Семьдесят четвертая сессия

**Шины: Правила № 117 (сопротивление шин качению,
шум, издаваемый шинами при качении, и их сцепление
на мокрой поверхности)**

Предложение по дополнению к поправкам серии 02 к Правилам № 117 ООН

**Представлено экспертами от Европейской технической
организации по вопросам пневматических шин и ободьев колес***

Пример 1

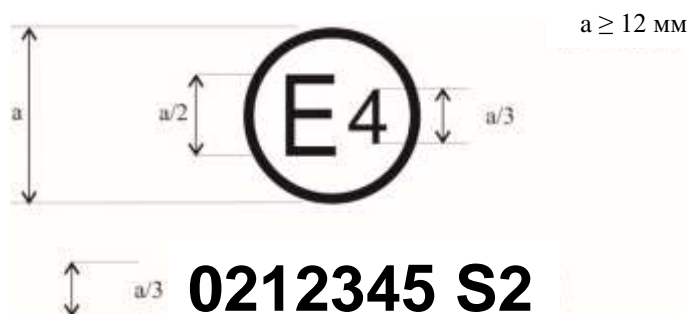
Приведенный выше знак официального утверждения, проставленный на шине, указывает, что данная шина была официально утверждена в Нидерландах (E4) на основании Правил № 117 (обозначена только индексом “S2” (звук, издаваемый при качении, на стадии 2)) под номером официального утверждения 0212345. Он указывает, что официальное утверждение касается звука, издаваемого при качении, на стадии 2 (S2). Первые первые две цифры которого номера официального утверждения (02) указывают, что официальное утверждение было предоставлено в соответствии с настоящими Правилами, включавшими поправки требованиями поправки серии 02 к настоящим Правилам.

Пример 2

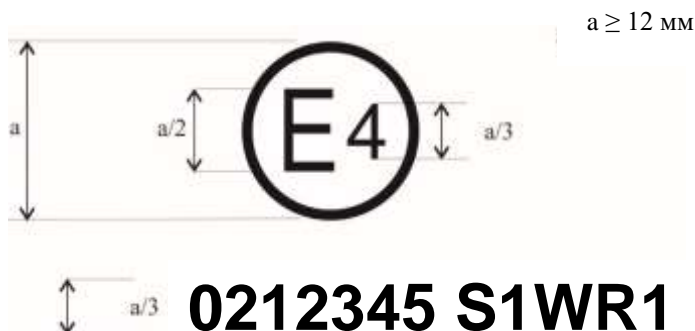
Приведенный выше знак официального утверждения указывает, что соответствующая шина была официально утверждена в Нидерландах (E4) на

основании Правил № 117 (обозначена ~~индексами~~ индексом “S1WR1” (~~звук, издаваемый при качении, на стадии 1), W (сцепление с мокрым дорожным покрытием) и R1 (сопротивление качению на стадии 1)~~ под номером официального утверждения 0212345. **Он указывает, что официальное утверждение касается звука, издаваемого при качении, на стадии 1 (S1), сцепления с мокрой поверхностью (W) и сопротивления качению на стадии 1 (R1) S1WR1.** Первые две цифры номера официального утверждения (“02”) указывают, что официальное утверждение было предоставлено в соответствии с **настоящими Правилами, включавшими поправки требованиями поправок серии 02 к настоящим Правилам**».

Пример 1

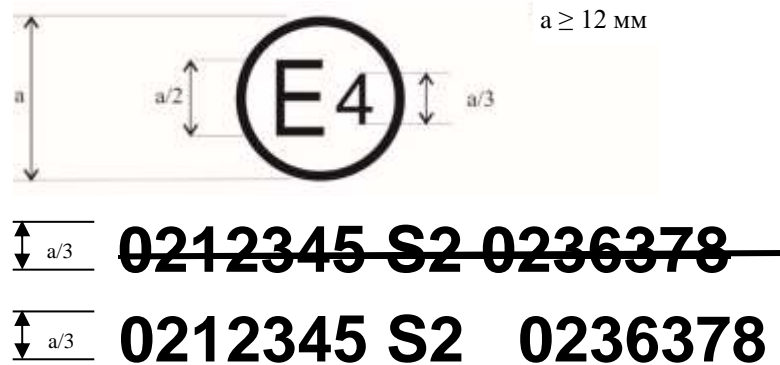
Приведенный выше знак официального утверждения указывает, что данная шина была официально утверждена в Нидерландах (E4) на основании Правил № 117 (обозначена индексом “S2” (~~звук, издаваемый при качении, на стадии 2~~)) под номером официального утверждения 0212345 и на основании Правил № 30 под номером официального утверждения 0236378. **Он указывает, что официальное утверждение касается звука, издаваемого при качении, на стадии 2 (S2).** Первые две цифры номера официального утверждения (“02”) **в сочетании с индексом “S2”** указывают, что официальное утверждение было предоставлено в соответствии с **Правилами № 117, включавшими поправки поправками серии 02. Первые две цифры номера официального утверждения (“02”) на основании Правил и что Правила № 30 указывают, что эти Правила** включали поправки серии 02.

Пример 2

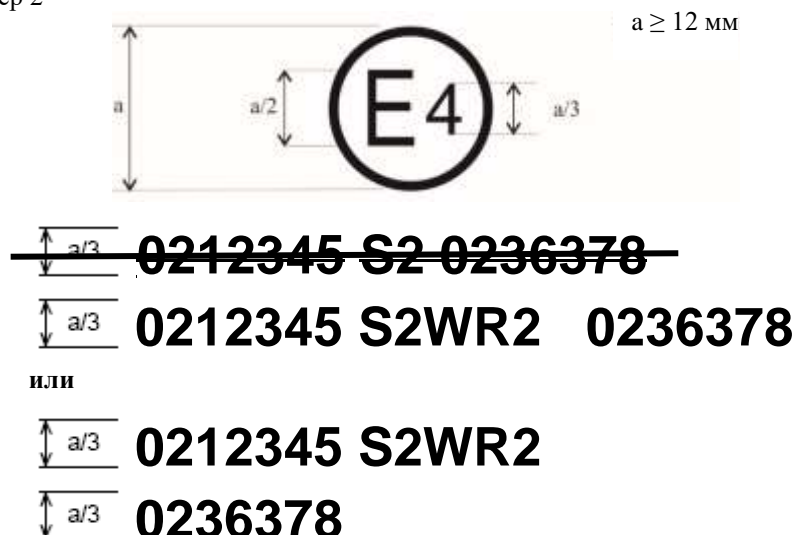
Приведенный выше знак официального утверждения указывает, что данная шина была официально утверждена в Нидерландах (E4) на основании Правил № 117 (обозначена индексом “S2WR2” (звук, издаваемый при качении, на стадии 2, сцепление на мокрых поверхностях и сопротивление качению на стадии 2)) под номером официального утверждения 0212345 и на основании Правил № 30 под номером официального утверждения 0236378. Он указывает, что официальное утверждение касается звука, издаваемого при качении, на стадии 2 (S2), сцепления с мокрым дорожным покрытием (W) и сопротивления качению на стадии 2 (R2). Первые две цифры номера официального утверждения (“02”) в сочетании с индексом “S2WR2” указывают, что первое официальное утверждение было предоставлено в соответствии с Правилами № 117, включавшими поправки ~~поправками~~ серии 02. Первые две цифры номера официального утверждения (“02”) на основании Правил ~~и что Правила~~ № 30 указывают, что эти Правила включали поправки серии 02.

Пример 3

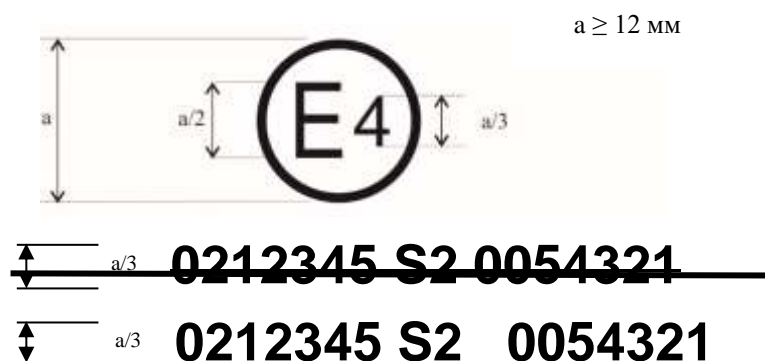
Приведенный выше знак официального утверждения указывает, что данная шина была официально утверждена в Нидерландах (E4) на основании Правил № 117 и поправок серии 02 под номером официального утверждения 0212345 (обозначена индексом “S2”) и на основании Правил № 54 под номером официального утверждения 0054321. Он указывает, что официальное утверждение касается звука, издаваемого при качении, на стадии 2 (S2). Первые две цифры номера официального утверждения (“02”) на основании Правил № 117 в сочетании с индексом “S2” указывают, что первое официальное утверждение было предоставлено в соответствии с Правилами № 117, включавшими поправки серии 02. Первые две цифры (“00”) номера официального утверждения на основании Правил № 54 указывают, что эти Правила были в их первоначальном варианте.

Пример 1

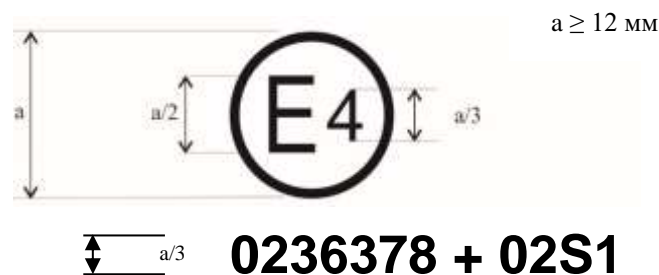
Приведенный выше знак официального утверждения указывает, что данная шина была официально утверждена в Нидерландах (E4) на основании Правил № 30 ООН в соответствии с поправками к ним серии 02 (как указано первыми двумя цифрами номера официального утверждения “02”) под номером официального утверждения 0236378. На ней также нанесено обозначение “+ 02S1”, которое указывает, что данная шина была официально утверждена также на основании Правил № 117 ООН (с поправками серии 02) в отношении звука, издаваемого при качении, на стадии 1.

Пример 2

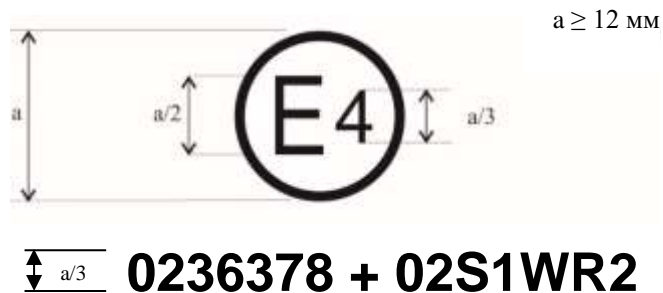
Приведенный выше знак официального утверждения указывает, что данная шина была официально утверждена в Нидерландах (E4) на основании Правил № 30 в соответствии с поправками к ним серии 02 (как указано первыми двумя цифрами номера официального утверждения “02”) под номером официального утверждения 0236378. На ней также нанесено обозначение “+ 02S1WR2”, которое указывает, что данная шина была официально утверждена также на основании Правил № 117 ЕОН (с поправками серии 02) в отношении S1 (звук, издаваемый при качении, на стадии 1) W (сцепление с мокрым дорожным покрытием) и R2 (сопротивление качению на стадии 2)».

Пример 1

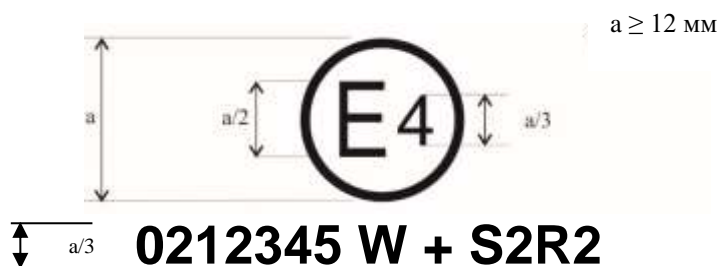
Приведенный выше знак официального утверждения указывает, что данная шина первоначально была официально утверждена в Нидерландах (E4) на основании Правил № 117 в соответствии с поправками к ним и ~~неправек~~ серии 02 (как указано первыми двумя цифрами номера официального утверждения “02”) под номером официального утверждения 0212345 (обозначена индексом “W”). Он указывает, что официальное утверждение касается W (сцепления с ~~мокрой поверхностью~~ **мокрым дорожным покрытием**). Индекс “S2R2”, которому предшествует “+”, указывает, что официальное утверждение было распространено в соответствии с Правилами № 117 в отношении звука, издаваемого при качении, на стадии 2 и сопротивления качению на стадии 2 на основе отдельного(ых) свидетельства (свидетельств).

Пример 2

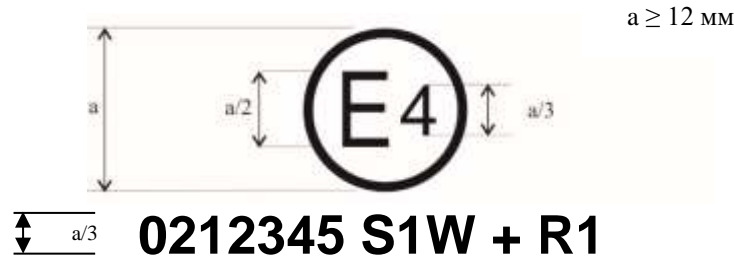
Приведенный выше знак официального утверждения указывает, что данная шина первоначально была официально утверждена в Нидерландах (E4) на основании Правил № 117 в соответствии с поправками к ним и номером серии 02 (как указано первыми двумя цифрами номера официального утверждения “02”) под номером официального утверждения 0212345 (обозначена индексом “S1W”). Он указывает, что официальное утверждение касается S1 (звука, издаваемого при качении, на стадии 1) и W (сцепления с ~~мокрой поверхностью~~ мокрым дорожным покрытием). Индекс “R1”, которому предшествует “+”, указывает, что официальное утверждение было распространено в соответствии с Правилами № 117 в отношении сопротивления качению на стадии 1 на основе отдельного(ых) свидетельства (свидетельств).

Пример 3

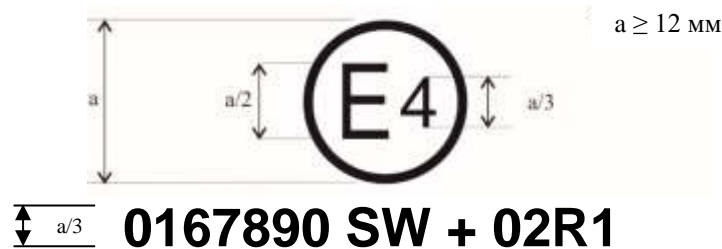
Приведенный выше знак официального утверждения указывает, что данная шина первоначально была официально утверждена в Нидерландах (E4) на основании Правил № 117 в соответствии с поправками к ним и номером серии 01 (как указано первыми двумя цифрами номера официального утверждения “01”) под номером официального утверждения 0167890 (обозначена индексом “SW”). Он указывает, что официальное утверждение касается S (звука, издаваемого при качении, на стадии 1) и W (сцепления с ~~мокрой поверхностью~~ мокрым дорожным покрытием). Индекс “02R1”, которому предшествует “+”, указывает, что официальное утверждение было распространено ~~согласно Правилам в соответствии с~~ ~~Правилами № 117 в соответствии с~~ поправками к ним серии 02 в отношении сопротивления качению на стадии 1 на основе отдельного(ых) свидетельства (свидетельств)».

Рис. 1
Схематическое разъяснение, касающееся коэффициента сцепления шины

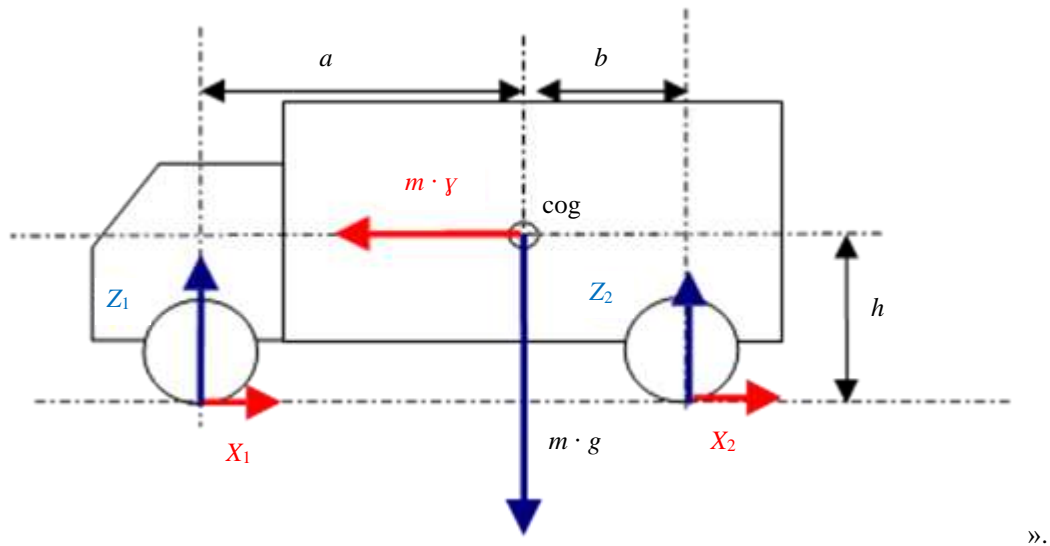
- “b”*b* — горизонтальное расстояние между задней осью и центром тяжести грузового транспортного средства;
- “h”*h* — вертикальное расстояние от поверхности земли до центра тяжести грузового транспортного средства (м).
Примечание: когда значение “h”*h* точно не известно, применяют следующие значения, соответствующие наихудшему сценарию: 1,2 для Конфигурации C2 и 1,5 для Конфигурации C3,

- “X2”*X*₂ — продольная (по направлению оси X) реакция задней шины на дороге;
- “Z1”*Z*₁ — перпендикулярная (по направлению оси Z) реакция передней шины на дороге;

- “Z2”*Z*₂ — перпендикулярная (по направлению оси Z) реакция задней шины на дороге.
